Make	Model	Year	Install	ECU	Lights	Locks	Trunk/Hatch	I/O Changes
DL-TL6 Toyota	Prius C Hybrid PTS AT	2012-15	Type 3	2/DKP	Park / Auto Yes	No	No	Green White/Blue X

FTI-TLP4: Notas de instalación y configuración

Descripción general: Conector de cerradura de puerta mal cableado, se requiere reparación en campo.

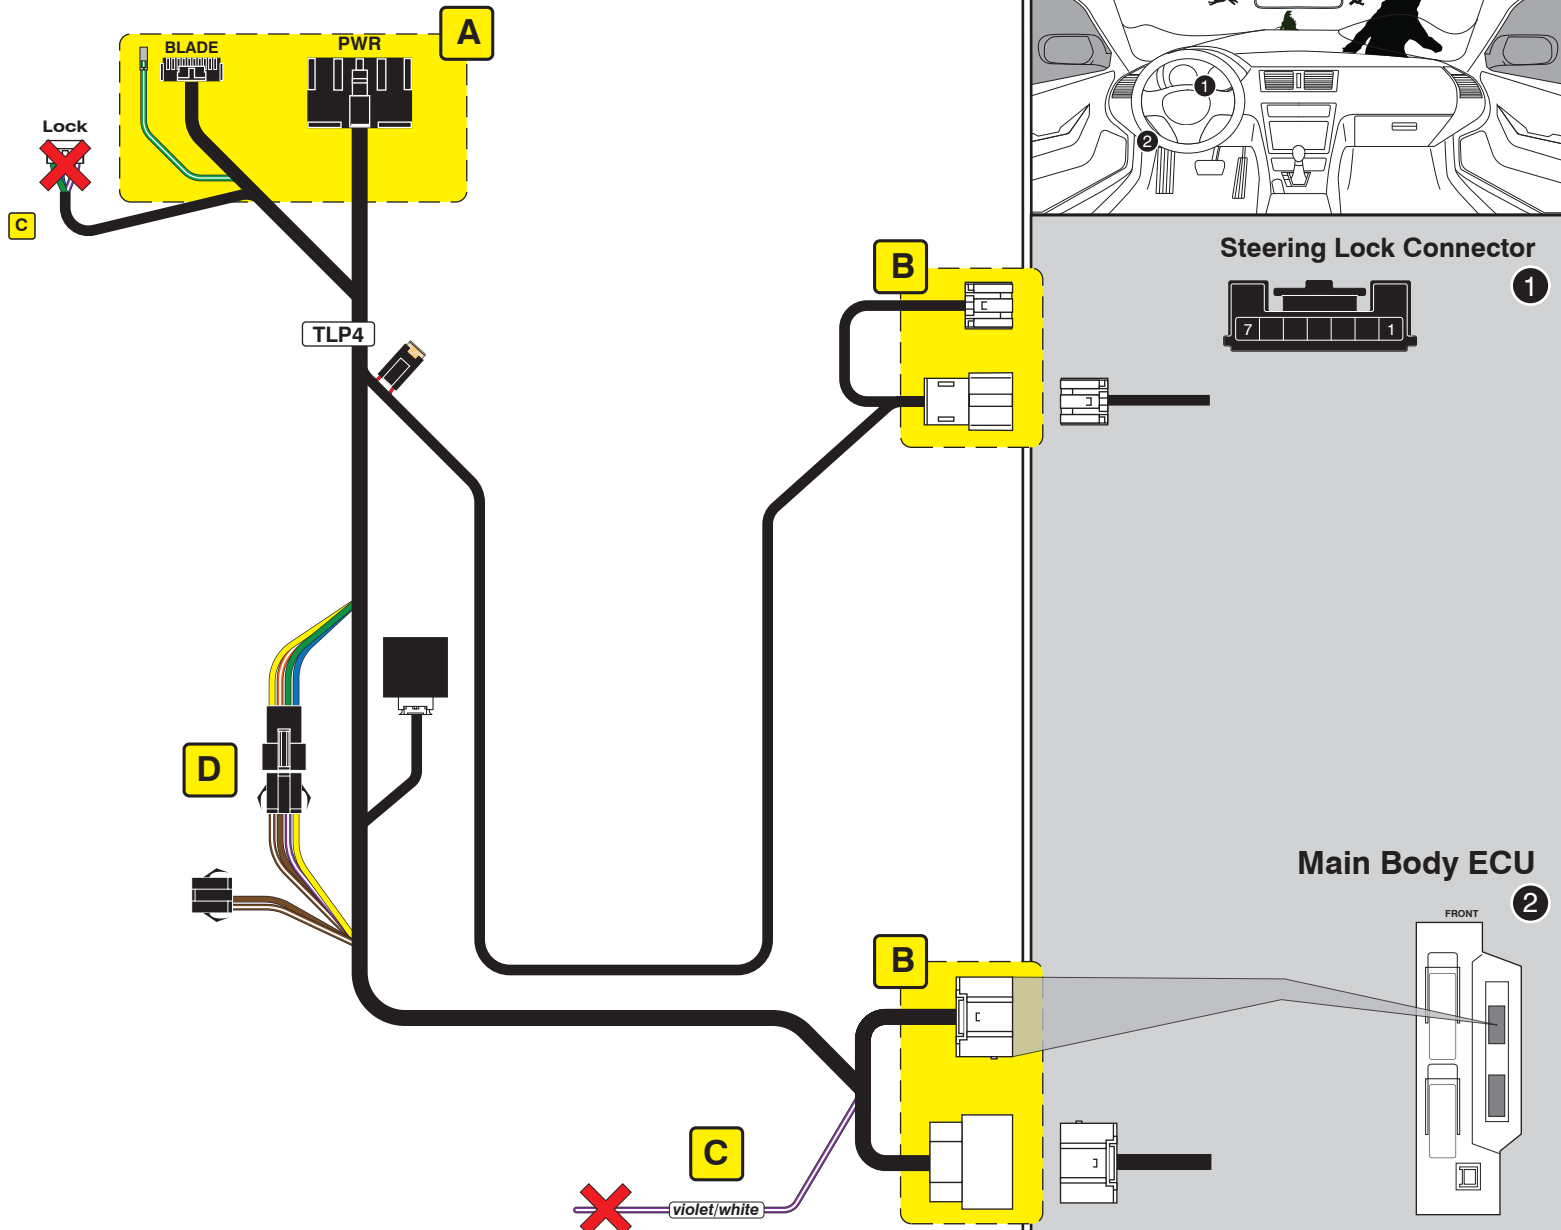
Problema: una revisión de las muestras más recientes de arneses en T FTI-TLP4 reveló un cable de salida troncal fuera de lugar en el conector de 6 pines conector de accesorios de bloqueo que requiere que el cable se reubique en la posición correcta, para garantizar un funcionamiento seguro cuando se usa. **El uso del arnés sin abordar el problema dará como resultado una falla en el control del maletero/escotilla, y es posible daño al vehículo BCM.**

Corrección: El cable morado/blanco del arnés en la última producción de arneses FTI-TLP4 se insertó en el posición normalmente utilizada para la conexión de alimentación de +12 V en el arnés de accesorios. Antes de completar la instalación, el instalador debe reubicar el cable morado/blanco del arnés en la posición correcta, 1 espacio hacia adentro en el conector de 6 pines, vea ilustraciones a continuación en la Fig. 2. Para reubicar la terminal, usando un pico fino o un cuchillo tipo Olfa, presione la lengüeta de bloqueo de la terminal y tire de la cable de la carcasa del conector. Una vez que la terminal ha sido removida de la carcasa, nuevamente usando el pico o cuchillo, levante la lengüeta de bloqueo aproximadamente 1/16" (1,5 mm) y vuelva a insertar el terminal en la posición correcta. Si en el examen inicial de el arnés el conector del accesorio de bloqueo se parece a la ilustración de la Fig. 2, no es necesario modificarlo, el cable está en la posición adecuada.
